# **Bauleitplanung der Gemeinde Glauburg**

## **Vorhaben- und Erschließungsplan „Herrnstraße 35 – Udo Kraft“**

### **- Abwägung -**

Projekt-Nr.: 21/013  
Planungsstand: Juni 2022

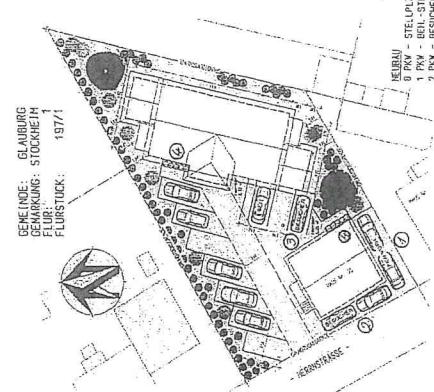
Da 6 WE 9 Stellplätze plus 2 Besucherplätze erforderlich und zu dem schon 4 KFZ Plus einem Motorrad im Altbestand vorhanden sind, müssen 15 Stellplätze und ein Motorradstellplatz bereitgestellt werden.

Also fehlen zwei!

Die rechts neben dem Altbau (siehe Punkt 1 auf dem Freiflächenplan) unzulässig hintereinander angeordneten Stellplätze werden in der Praxis wohl kaum so genutzt werden können. Die zwei vor dem Altbau eingezeichneten KFZ (siehe Punkt 2) werden mit zwei Rädern meist auf dem Gehweg stehen, da die zur Verfügung stehende Fläche zu schmal ist. Das ist mit Sicherheit so nicht zulässig. Der Besucherparkplatz (siehe Punkt 3), der kurzer Hand auf der rechten Seite des Neubaus nachgezeichnet wurde, kann wohl kaum erreicht oder verlassen werden, wenn neben ihm ein anderes Fahrzeug parkt.

Die Berechnung der Stellplätze wurde gemäß der Stellplatzsatzung der Gemeinde Glauburg durchgeführt.
